太保家园·三亚国际乐养中心

报批方案与实施方案对比

建设单位：太保健康管理（三亚）有限公司
编制单位：上海市建工设计研究总院有限公司

2025.03

D2户型平面调整对比

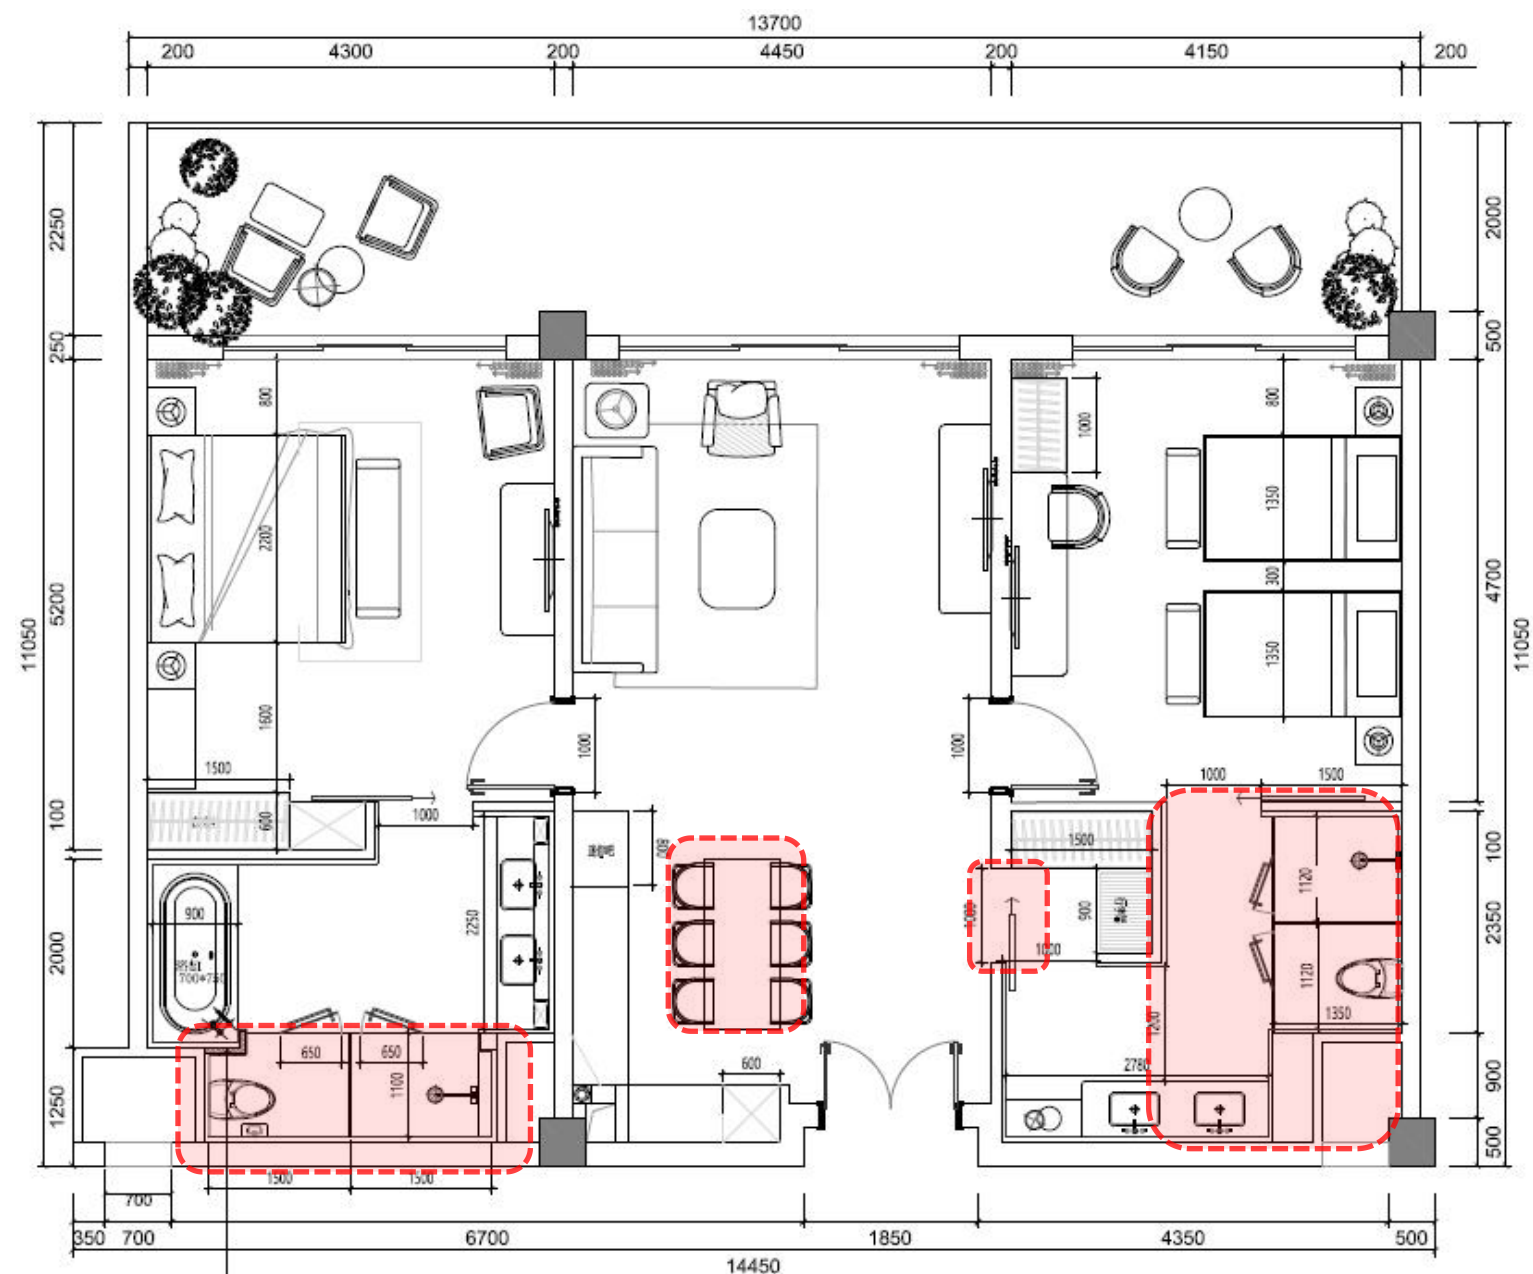
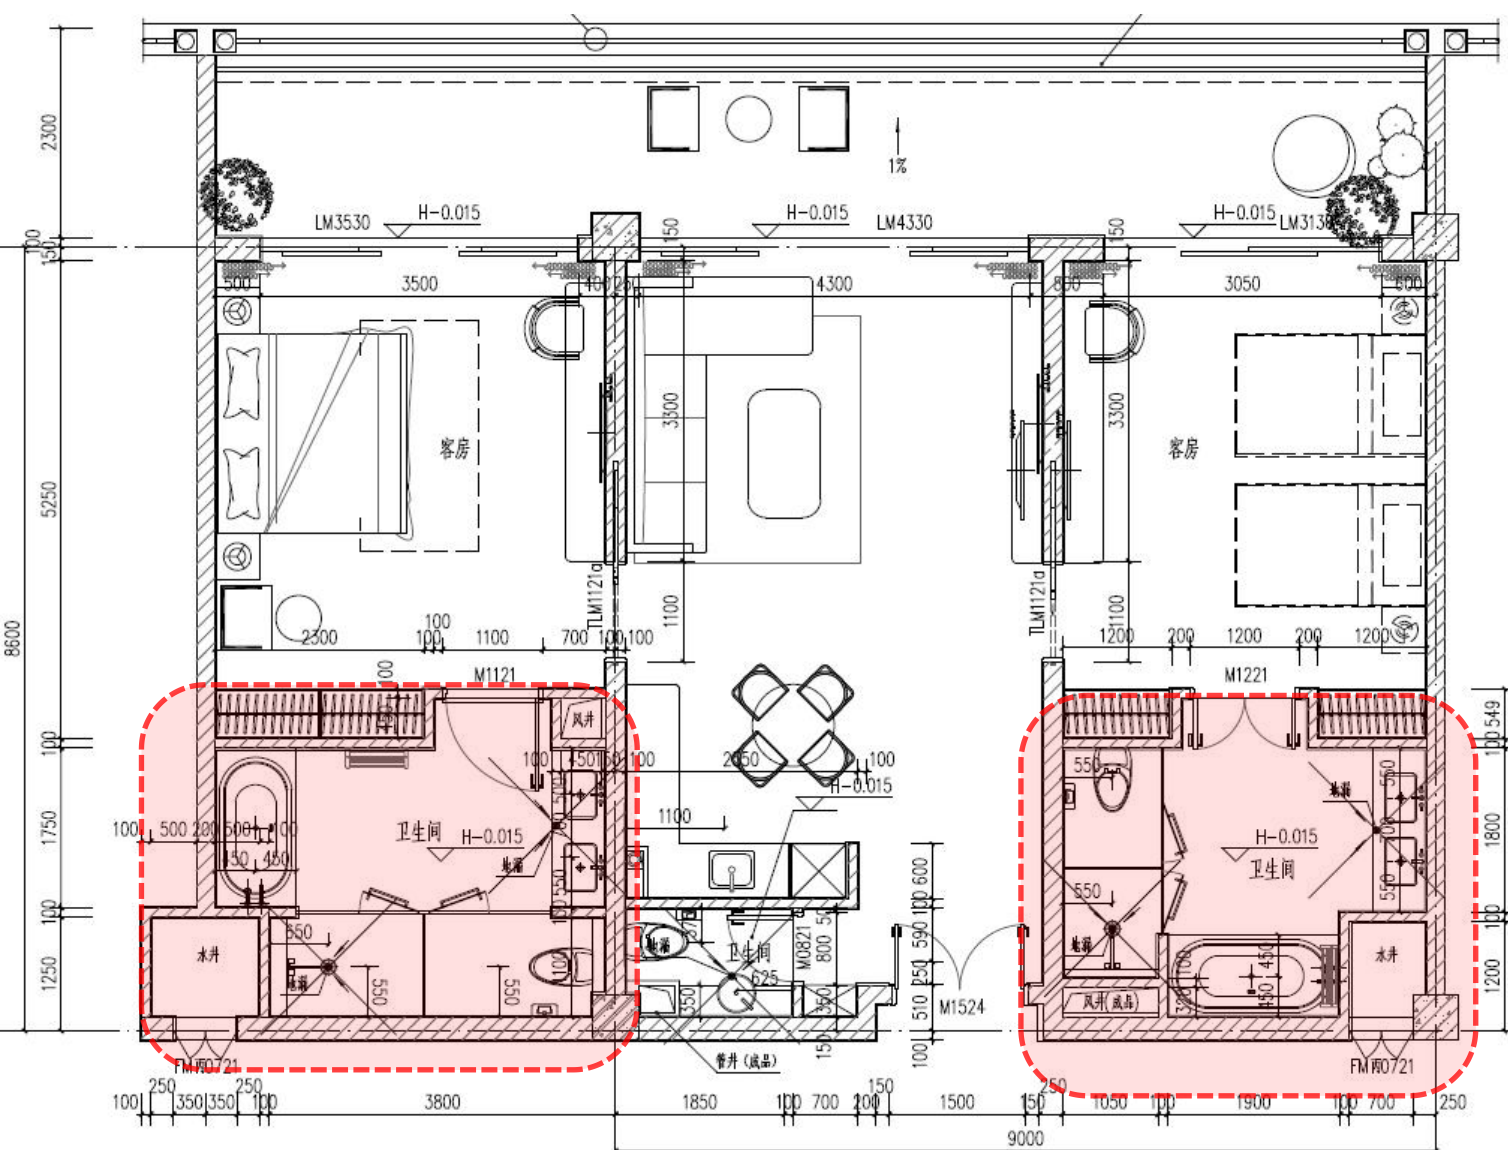
- 1, 餐厅、客卫布局调整, 增设衣帽间
- 2, 马桶、淋浴间布局调整
- 3, 次卫增开门、取消浴缸

D3户型 新增加户型平面图

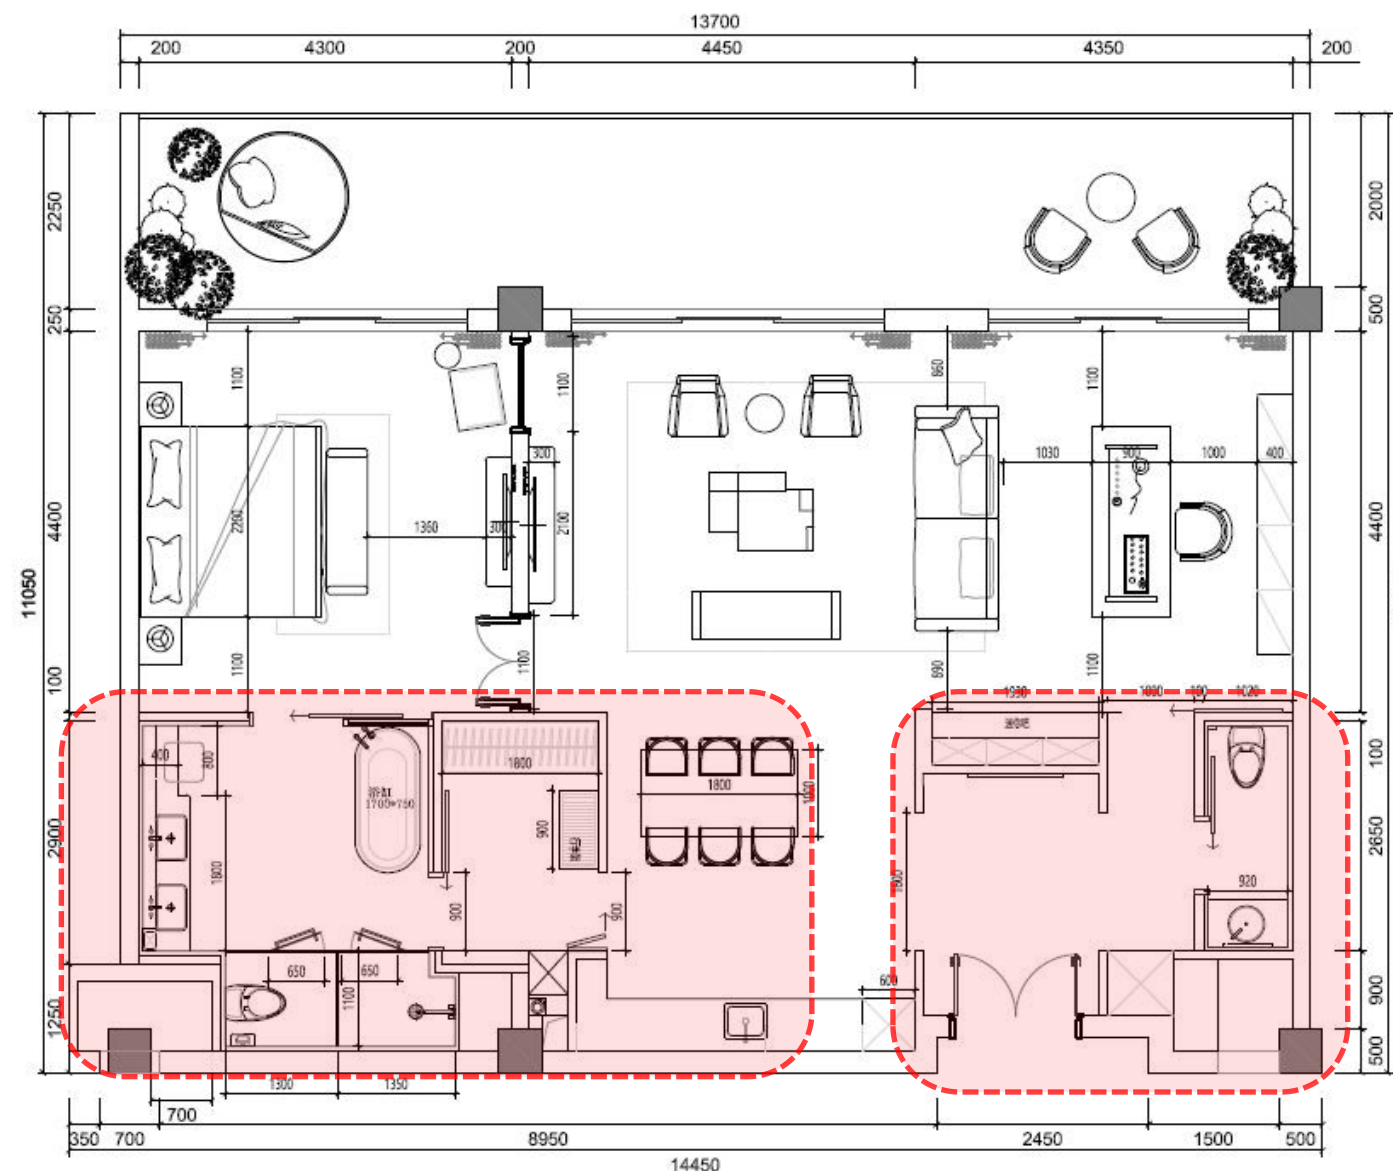
- 细节差异对比:
- 1, 增设门厅、衣帽间, 缩小次卫
 - 2, 调整餐厅布局、取消客卫
 - 3, 主卫马桶、浴缸、淋浴间布局调整

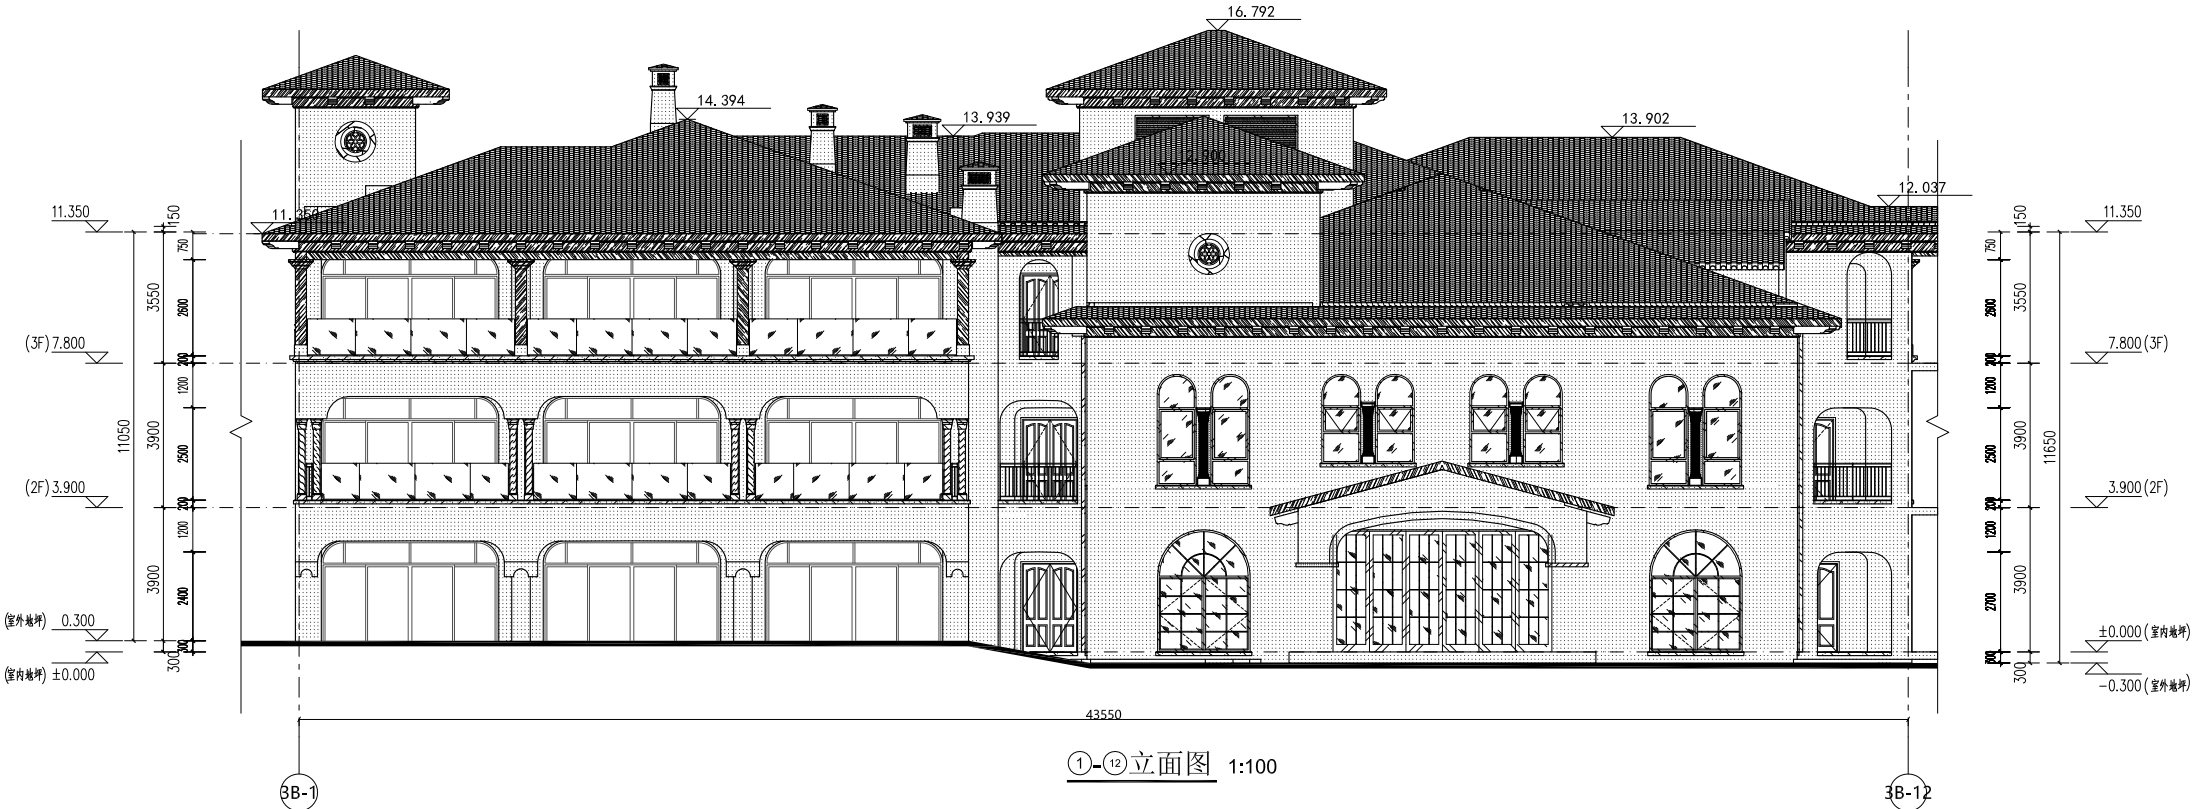
10,外立面优化, 装饰塔楼取消。
11,外立面优化,二层阳台装饰牛腿样式优化。

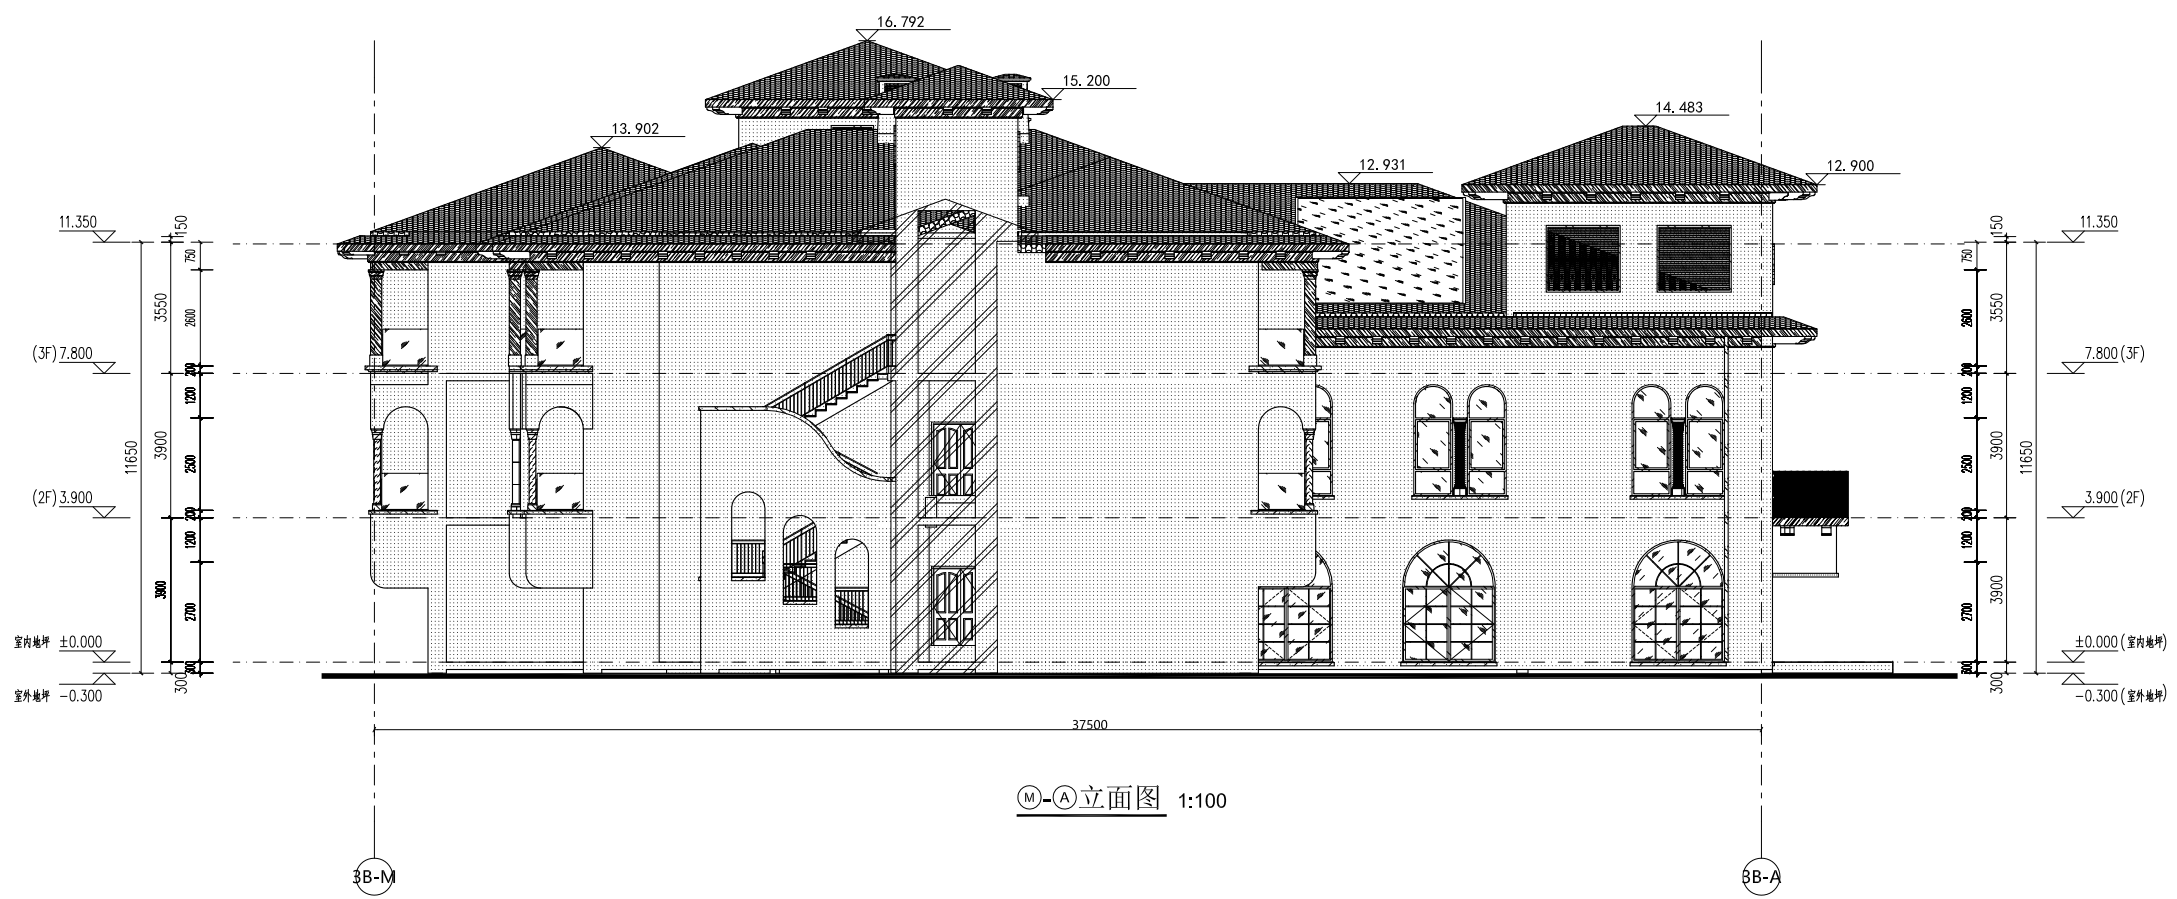
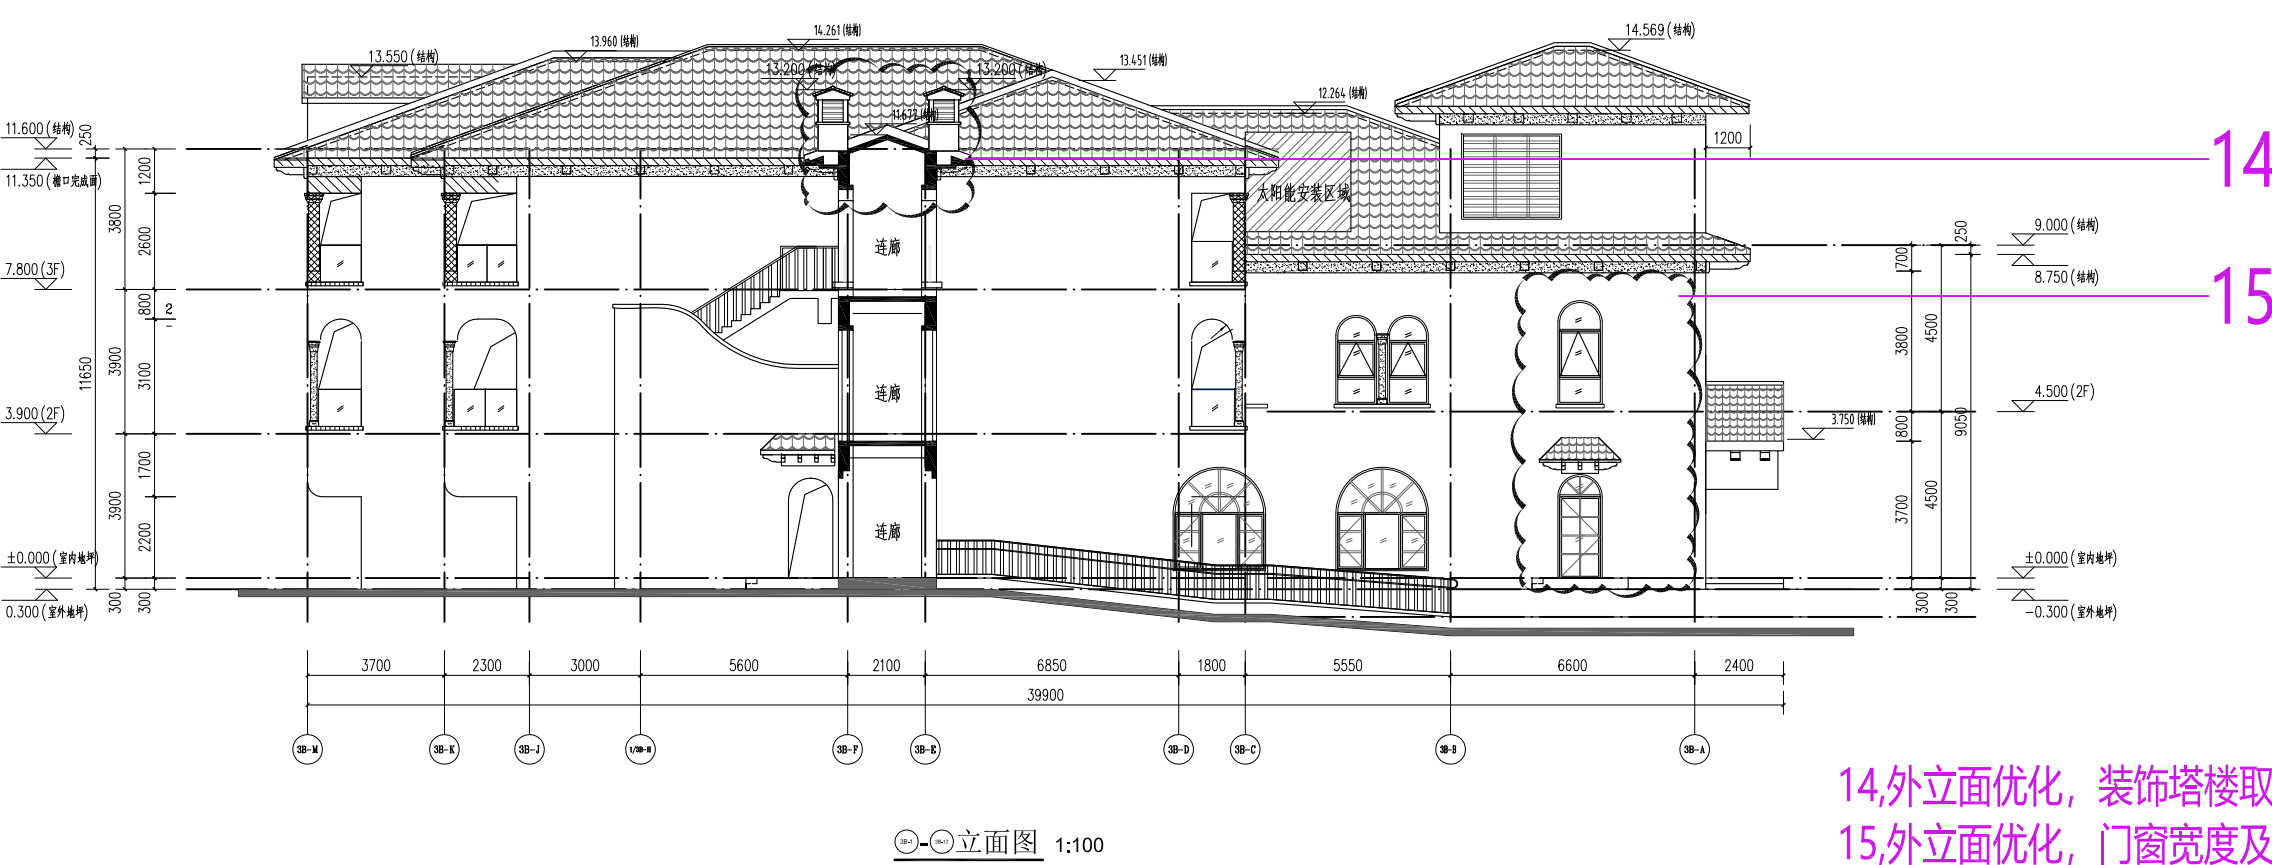
14,外立面优化, 装饰塔楼取消。
15,外立面优化, 门窗宽度及样式调整。
